ATA CPA 10/2026

COMISSÃO PERMANENTE DE ACESSIBILIDADE – CPA

Reunião de 25/03/2026 – início: 14:00h / término: 17:00h

Boteira sonora em Travessia Elevada mão única

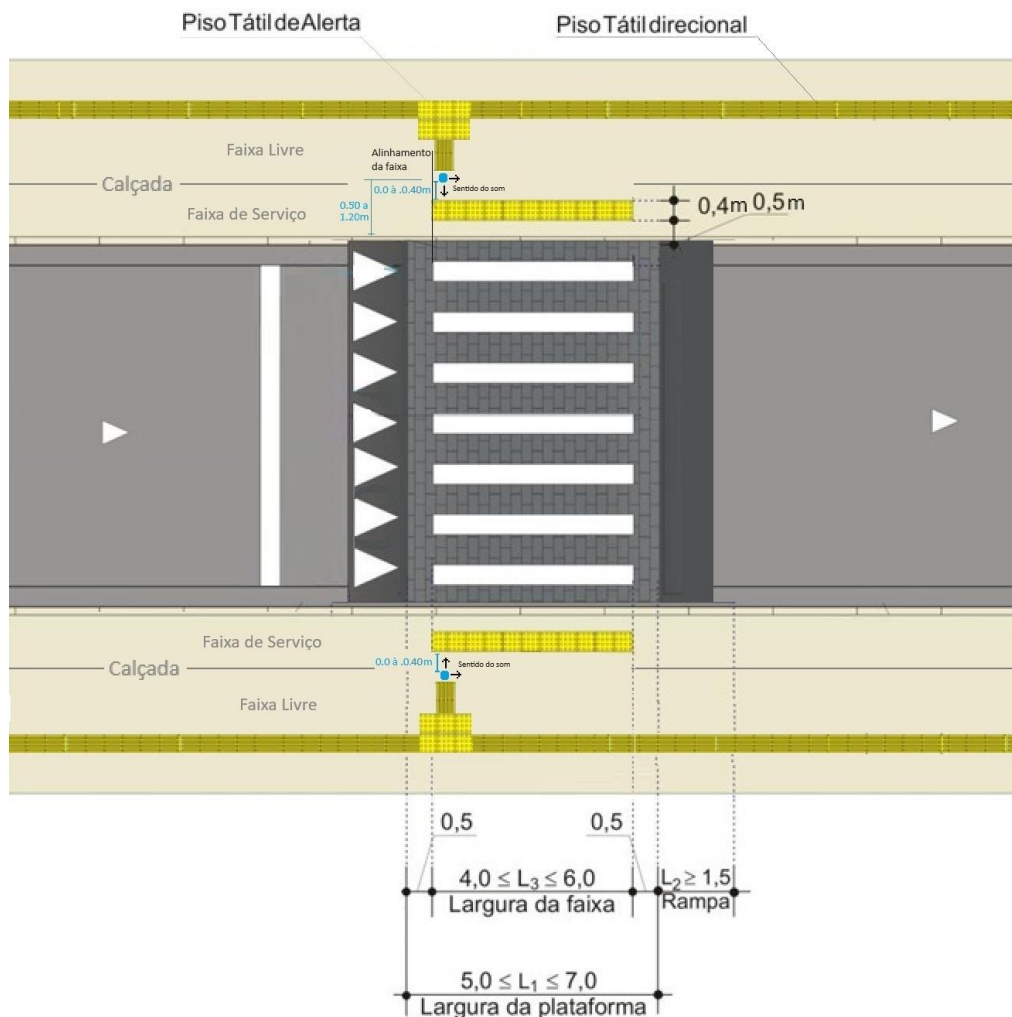
Conforme apontado pela Arquiteta Priscila Libonati, se faz necessária ERRATA referente medida da botoeira sonora até o piso tátil de alerta no exemplo de “Botoeira

sonora em Travessia Elevada mão única”, que consta em Ata 29/2024.

O que constava “0.0 à 0.30m”, agora passa a constar como “0.0 à 0.40m”, conforme imagem abaixo:
